**KLAIPĖDOS MIESTO SAVIVALDYBĖS ADMINISTRACIJOS
VIEŠŲJŲ PIRKIMŲ KOMISIJA**

DĖL ATSAKYMŲ Į GAUTUS KLAUSIMUS IR PAAIŠKINIMO PATEIKIMO

Vadovaudamiesi **projekto „Danės teritorijos prieigų atgaivinimas Šiauriniame rage“ rangos darbų su darbo projekto parengimu pirkimo atviro konkurso būdu (CVP IS ID 2096996)** sąlygų aprašo 55, 56 p., atsakome į gautus klausimus ir teikiame paaiškinimą savo iniciatyva:

4.5. Mažosios architektūros medžio masyvas

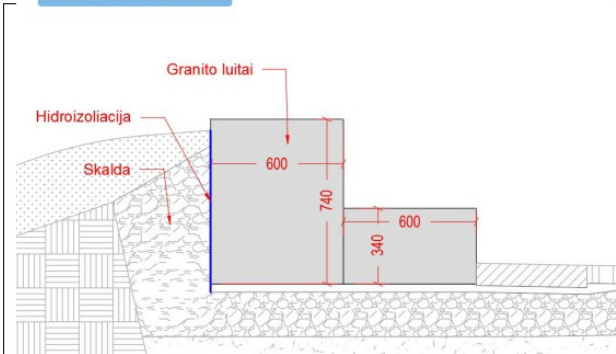
TS Sklypo plano dalis. 4.5. Mažosios architektūros medžio masyvas, 300x150 mm psl. 44. Nėra pateiktas kiekio žiniaraštyje. Prašome patikslinti kiekį.

Patiksliname, mažajai architektūrai naudojama 300x100 mm mediena, preliminarus vienos lentos ilgis 3000 mm. Viso naudojama apie 820 m medienos. Projekto sprendinius tiekėjai turi vertinti kompleksiskai tokia projekto dokumentų prioriteto eile: 1) Techninės specifikacijos; 2) Aiškinamieji raštai; 3) Brėžiniai; 4) kiekių žiniaraščiai.
